REGULERINGSPLAN E6 STORHOVE – ØYER

Oppsummering av høringsuttalelser med forslagsstillers kommentar etter høring / offentlig ettersyn av planforslag i Øyer kommune

| DOKUMENTINFORMASJON | |
|---------------------------------|---|
| Dato: | 23.06.2020 |
| Oppdragsgiver: | Nye Veier AS |

SAK 3: Mellom Midtskog og Ensby

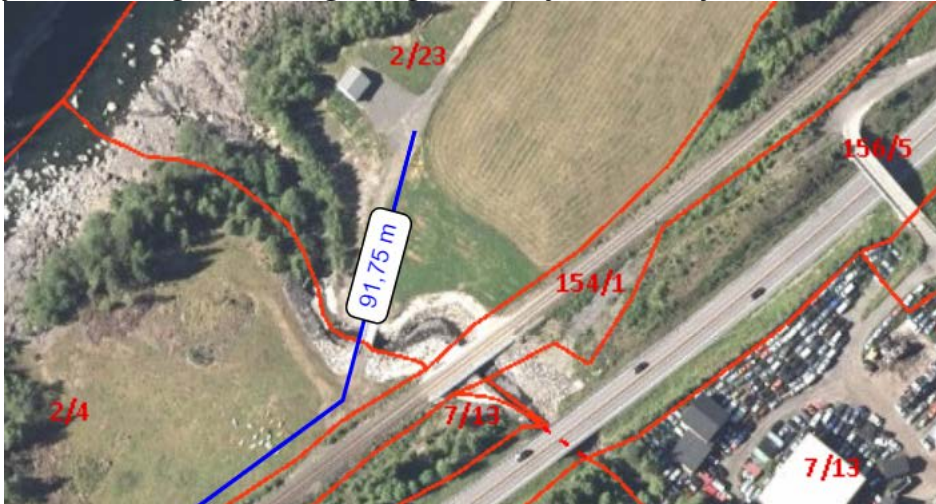
Behov for adkomst til Lågen mellom Midtskog og Ensby. Parkering kan være aktuelt ved kommunens pumpehus på Midtskog. Ca. 4-5 plasser. Kan det alternativt være mulig å legge en parkering mellom jernbanen og E6 ved Sagåa, og la folk krysse under jernbanen?

Det bør etableres gangsti langs med viltgjerdet, slik at det er mulig å ta seg frem til fiskeplassene.

SAK 4: Ensby

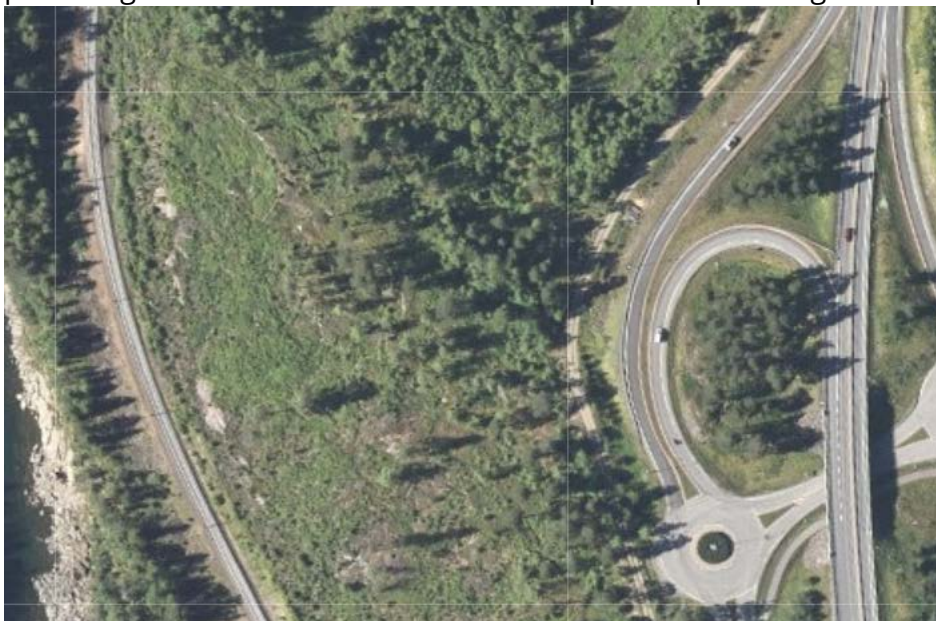
Adkomst til jernbaneundergang ved Ensby. Behov for mer parkering. Denne kan kombineres med en pendlerparkering.
